COMUNE DI BELLUNO

OGGETTO: REALIZZAZIONE DELLA ROTATORIA TRA VIA TRAVAZZOI E VIA GREGORIO XVI. CONTRODEDUZIONI ALLE OSSERVAZIONI PRESENTATE A SEGUITO DELLA PUBBLICAZIONE DELLA VARIANTE URBANISTICA ADOTTATA PER L'APPOSIZIONE DEL VINCOLO ESPROPRIATIVO.

osservazioni post pubblicazione della variante urbanistica adottata e controdeduzioni

PLANIMETRIA COMPARATIVA

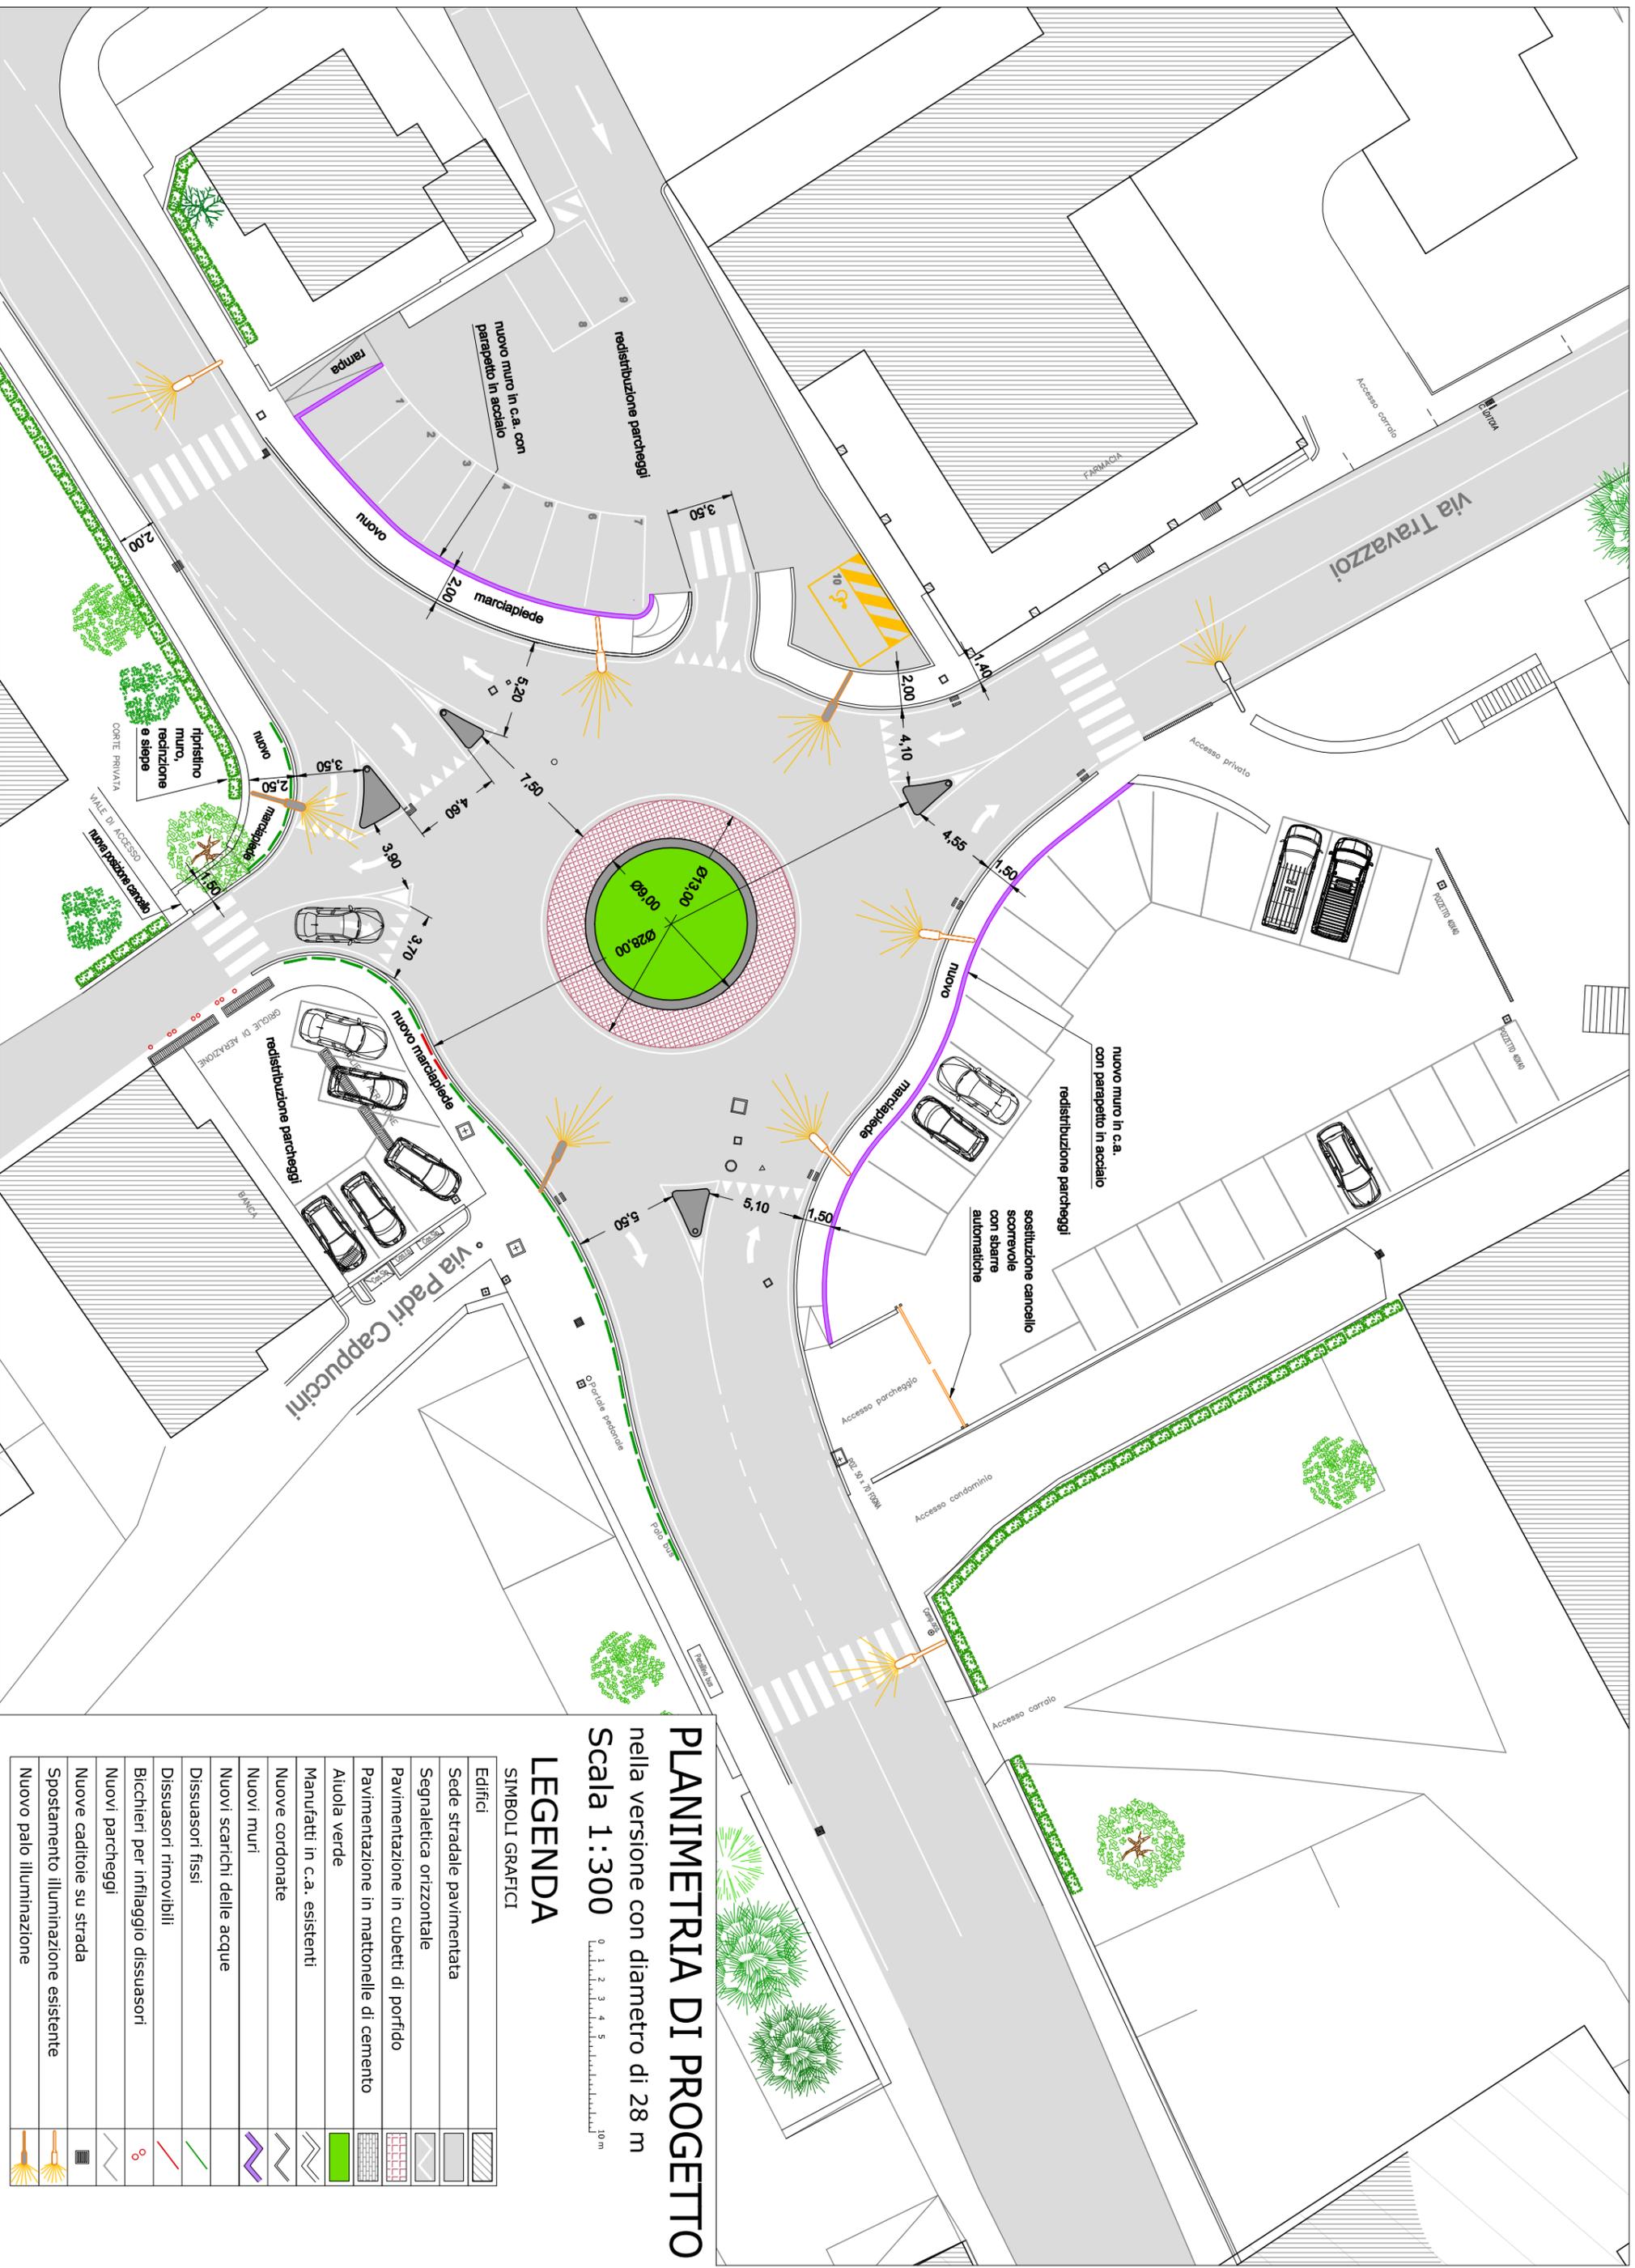
Numero	Protocollo	Data	Firmatari	Espropriando	Sunto dell'osservazione (per il testo integrale si rinvia all'originale agli atti della pratica)	Controdeduzioni
1	35253	21/11/2014	Irene Casol	si	Richiama la precedente osservazione del 05/06/2014 in relazione alla necessità di prevedere opere di mitigazione dei sovraccarichi sulle strutture del locale interrato sottostante al piazzale oggetto dell'intervento, considera respinte le proprie osservazioni e rileva negli elaborati progettuali approvati con delibera consiliare 40/2014 la mancanza di elaborati progettuali a firma dell'ingegnere strutturista asseritamente utilizzati per la valutazione delle osservazioni già presentate. In particolare richiede la redazione di specifica relazione geotecnica. In merito all'accesso al parcheggio ritiene inadeguata la proposta dell'Amministrazione di valutare in fase di esercizio la funzionalità dell'accesso laterale come da progetto per eventualmente sostituirlo con quello frontale e chiede invece di realizzare quest'ultimo fin da subito.	Le osservazioni del 05/06/2014 non sono state respinte, bensì parzialmente accolte subordinatamente alla necessità di garantire la sicurezza dei veicoli che si immettono dalla proprietà privata sulla pubblica via, come specificato nell'allegato alla delibera di approvazione del progetto e nelle stesse tavole progettuali in relazione alla gestione dell'accesso al parcheggio. In riferimento alla frase riportata nelle controdeduzioni "In relazione al locale interrato, visionati anche gli elaborati progettuali consegnati da parte di ingegnere strutturista è stato definito che lo spostamento dell'asse stradale non modifica l'attuale influenza dei carichi in transito sulla strada comunale" va precisato che gli elaborati a cui fa riferimento la suddetta frase sono quelli consegnati a mano dal sig. D'Incal il 09/06/2014 per conto delle signore Casol, relativi al loro interrato, e visionati successivamente da un dipendente del Servizio OO.PP./Espropri con qualifica di ingegnere strutturista. L'articolazione della frase ha evidentemente indotto i privati a ritenere che vi fossero altri elaborati consegnati da un diverso ingegnere strutturista, da cui la richiesta di averne copia. Tale chiarimento è stato peraltro fornito per le vie brevi all'incaricato delle sigg. Casol, specificando che "lo spostamento dell'asse stradale non modifica l'attuale influenza dei carichi in transito sulla strada comunale". Per quanto riguarda la richiesta di una relazione geotecnica, considerato che le opere in progetto non alterano l'attuale assetto dei carichi esistenti e non comportano modificazioni nelle sollecitazioni dei terreni, si ritiene del tutto ingiustificata una ulteriore spesa a carico dell'A.C. per la redazione di uno studio che non produrrebbe alcuna maggior conoscenza della situazione rispetto allo stato attuale. Ciò anche in relazione al fatto che la soluzione definitiva adottata – che prevede una riduzione del diametro della rotatoria a m 28, in accoglimento di alcune richieste presentate - conferma la posizione del ciglio stradale della rotatoria tangente all'attuale limite della viabilità, con la conseguente traslazione del carico di traffico verso il centro della stessa, e la realizzazione di un marciapiede, che assolve la contestuale funzione di impedire improprie manovre di superamento a destra dei veicoli in manovra verso Travazzoi, evitando così di fatto la possibilità di interessare l'attuale proprietà privata. Per quanto riguarda l'accesso ai parcheggi, si ribadisce la necessità di una verifica sperimentale per individuare sul campo la miglior funzionalità tra le due ipotesi.

2	37407	12/12/2014	sig. Antonio Giacomini	no	Presenta il disegno pubblicato sull'Amico del Popolo dell'11/12/2014 n. 49. Nella sostanza la proposta prevede in più rispetto al progetto del Comune il sottopassaggio per l'attraversamento della strada e la realizzazione di un parcheggio interrato a servizio dei privati oltre a uno spostamento della rotatoria verso via Travazzoi.	L'elaborazione grafica propone una serie di interventi il cui costo complessivo risulterebbe notevolmente maggiore, non giustificato per la tipologia dell'intersezione e sproporzionato rispetto al contesto e al sacrificio richiesto ai privati mentre la soluzione dell'Amministrazione ha un minore impatto. Inoltre la nuova proposta non tiene in debito conto le osservazioni presentate dai privati espropriandi riportate nella deliberazione consiliare n. 40 del 30/9/14 di approvazione del progetto definitivo. In particolare per la pizzeria si complicherebbero le attività di carico e scarico merci in quanto la superficie di manovra per i mezzi viene ridotta e allontanata dall'ingresso diretto al locale, resterebbe compromesso l'unico accesso ai locali magazzino e negozio sotto il condominio e per la Banca verrebbe definitivamente escluso l'auspicato accesso frontale. Per quanto riguarda gli attraversamenti pedonali sotterranei rappresentati, si ritiene che il rallentamento del traffico prodotto dalla stessa rotatoria dia sufficiente garanzia di sicurezza ai già previsti attraversamenti in superficie.

sagoma della rotatoria (Ø 29m)
 così come approvata con
 delibera di Consiglio Comunale
 n. 40 del 30 settembre 2014

sagoma della rotatoria con
 diametro di 28 m
